IDEC ANNOUNCEMENT

公告号: A23-012

Automation Organizer FC6A 和 FC6B 系列 MICROSmart 软件

之修复

图 2: 数字 I/O 模块硬件版本号

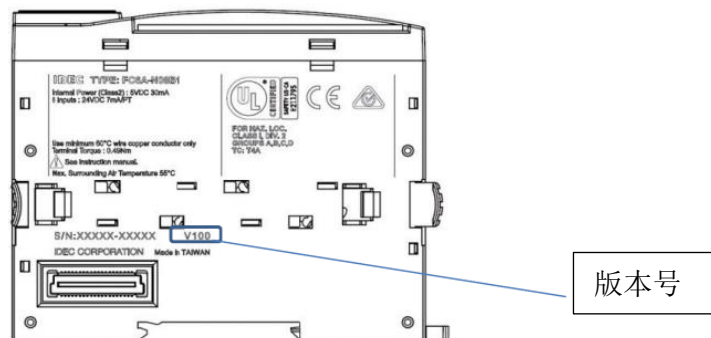
当一个数字 I/O 模块 (“V200” 版本或更高) 连接到 FC6A 系列 CPU 模块、CAN J1939 的 CPU 模块、FC6B 系列 CPU 模块 (软件 ver. 1.02 1.51) 时, 数字 I/O 模块的输入/输出值可能会延迟。

硬件版本号印在数字 I/O 模块的侧面。
